Zum Project der Aarecorrection Böttstein-Rhein.

Von Oberbauinspector *A. von Salis.*

Aarecorrection Böttstein-Rhein.

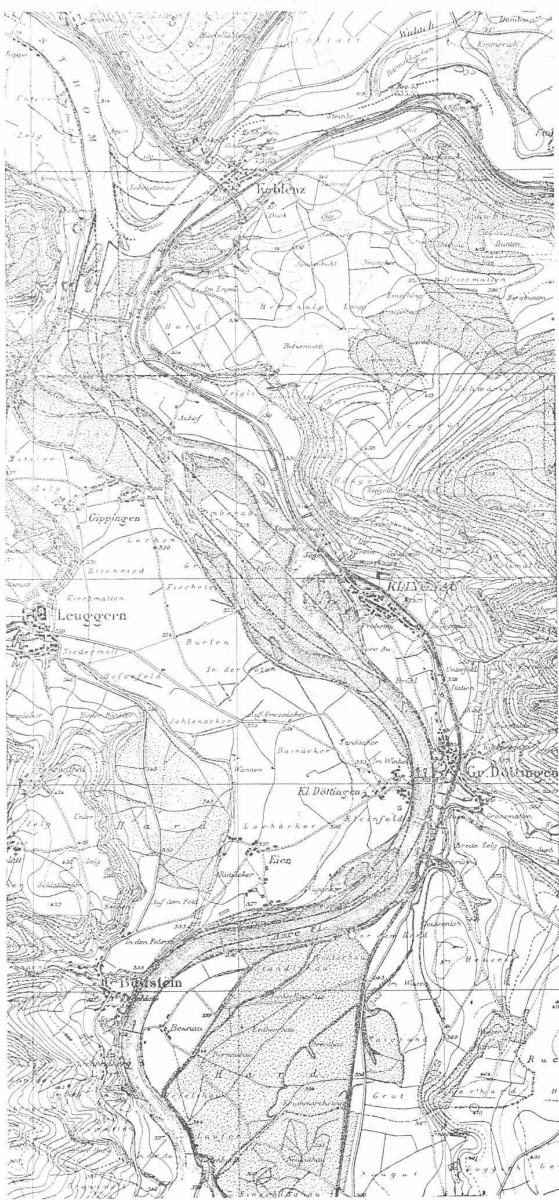
Da scheint mir nun, es würde sich angesichts des hier durch das beigedruckte Kärtchen repräsentirten Situationsplanes ergeben, die Correctionslinie schliesse sich ganz natürlich an die Richtung an, mit der die Aare bei Böttstein aus der obern Thalverengerung heraustritt und es entspreche ebenso ihr weiterer an das jetzige linkseitige Ufer anlehnender Verlauf bis unterhalb Döttingen den gegebenen Verhältnissen, welche eben eine andere, als eine gewundene Linie nicht gestatten. Unterhalb Döttingen schliesst sich an diese die Gerade an, welche zwischen den dort links- und rechtsseits ausweichenden Flussarmen durchläuft, dann folgt die Curve, mittelst welcher der Fluss bei der Fähre von Coblenz an das jetzige linkseitige Ufer, nämlich an den Fuss des dortigen felsigen Hanges gelangt, um längs demselben in gerader Richtung den Rhein zu erreichen.

Da werden wir nun aber belehrt, dass wir uns damit im Irrthume befinden, indem die angenommenen Correctionsrichtungen an dem Uebel krankten, nicht nach dem richtigen Princip construirt zu sein und dass um diesem Erfordernisse zu entsprechen, sie so aussehen müssten, wie die punktierten Linien es zeigen.

Danach würde also der Flusslauf bei Böttstein gegen das oben genannte rechtseitige Hochufer abbiegen, aus der dortigen Concaven unterhalb Döttingen quer über in den linkseitigen Flussarm gelangen, nach Verfolgung desselben wieder nach rechts abbiegen, um mittelst eines, hier also auch nicht zu vermeidenden Durchstiches, welcher die Zufahrstrasse zur Coblenzerfähre kreuzt, in den Rhein zu gelangen.

Nach meiner oben angegebenen Anschauungsweise käme diesem Alignement ein Vorzug vor demjenigen des officiellen Projectes nicht zu, indem ein solcher in noch mehr gewundenen Linien, als sie dort schon zum Theil angenommen werden müssten, nicht erblickt werden kann. Allerdings könnte, wenn es zufolge der Ortsverhältnisse nicht anders thunlich wäre, die Correction auch so ausgeführt werden. Aber die Frage um die es sich handelt ist die ob, wenn man die Wahl zwischen den beiden Projecten hat, demjenigen der punktierten Linien die prätendirten Vorteile bezüglich des mit der Correction zu erzielenden Zustandes und bezüglich der Bau- und Unterhaltungskosten, beizumessen seien, oder ob nicht vielmehr die gegentheilige Annahme die grössere Berechtigung habe.

Damit fällt aber auch die Möglichkeit einer Kosten-reduction aus diesem Grund dahin. Andere Gründe für eine solche aus der Verschiedenheit des Projectes, soweit diese im Situationsplane ersichtlich ist, abzuleiten, dürfte aber kaum möglich sein, da die Länge der Uferlinien beim Gegenprojecte jedenfalls nicht kleiner ist, die Terrain-verhältnisse überall die gleichen sind und, wie schon bemerkt, das Gegenproject wie das andere einen Durchstich hat und zwar von sehr wenig geringerer Länge.

Zu den mit der Mündung in den Rhein in Verbindung stehenden Fragen übergehend, ist ausdrücklich zu bemerken, dass von der im Gegenprojecte angedeuteten Abwärtsverlegung der Zusammenflusstelle mit dem hiefür auf badischem Gebiete auszuführenden Rheindurchstiche bisher nirgends die Rede gewesen ist. In Wirklichkeit knüpfen sich auch hüben und drüben an eine solche Veränderung nicht den
